환 경 부

시 정 요 구

제 목 생태하천 복원사업 추진 부적정

기 관 명 경상남도

<사업구역 현황도 및 변경>

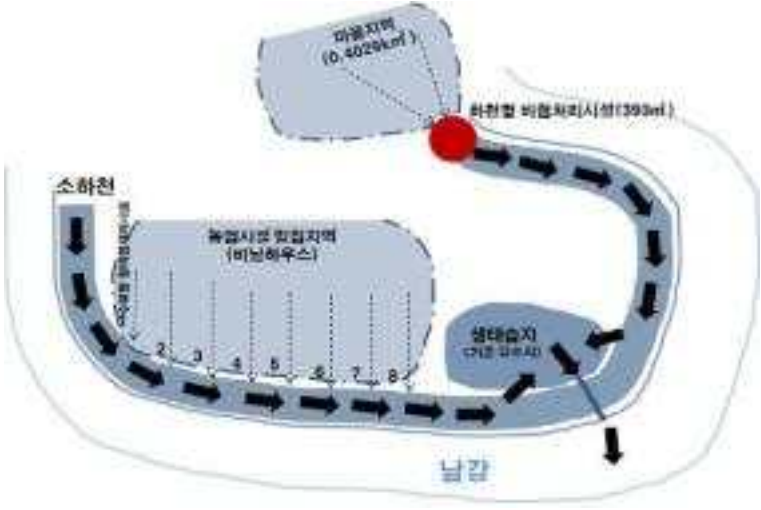
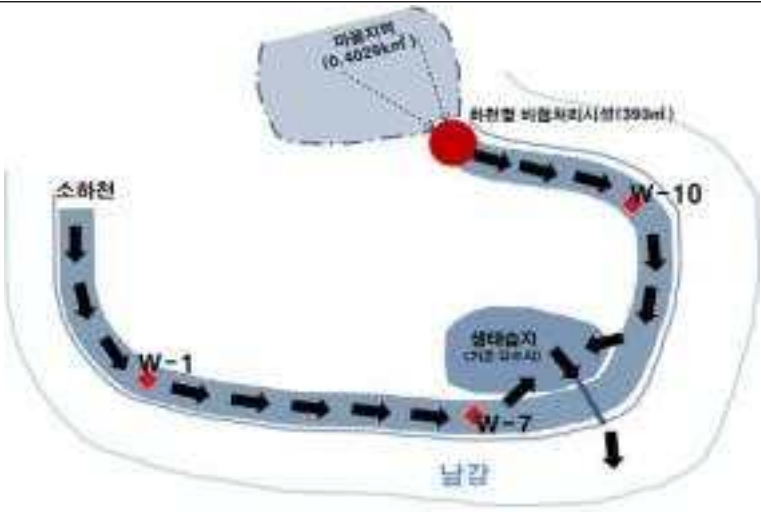
그 결과, 집수구역의 수질(W-1, W-7)이 양호한 것을 근거로 ○○○○○○○청에 변경 승인(2016. 7. 11)을 받아 비점오염저감시설 수로형 8개소는 제외하고 비점오염저감시설 하천형 1개소만 최종 반영하였다.

진주시 ○○○○과는 마치 전체 구간(W-1, W-7, W-10¹⁵³)의 집수유역¹⁵⁴ 수질이 모두 양호한 것으로 판단하여, 수로형 설치구간(W-1, W-7)의 비점오염저감시설(수로형 8개소, 금액 297백만원)을 부당하게 삭제하였다.

- ① 비점오염 모니터링 등은 규정과 절차에 따라 이루어져야 하므로, 「비점오염저감시설의 설치 및 관리·운영 매뉴얼」에 따라 모니터링을 재실시하여 비점오염저감시설 용량 산정 및 설치여부를 결정하여 추진하시기 바람
- ② 향후 동일한 사례가 재발하지 않도록 관련 업무에 철저를 기하여 주시기 바랍니다.
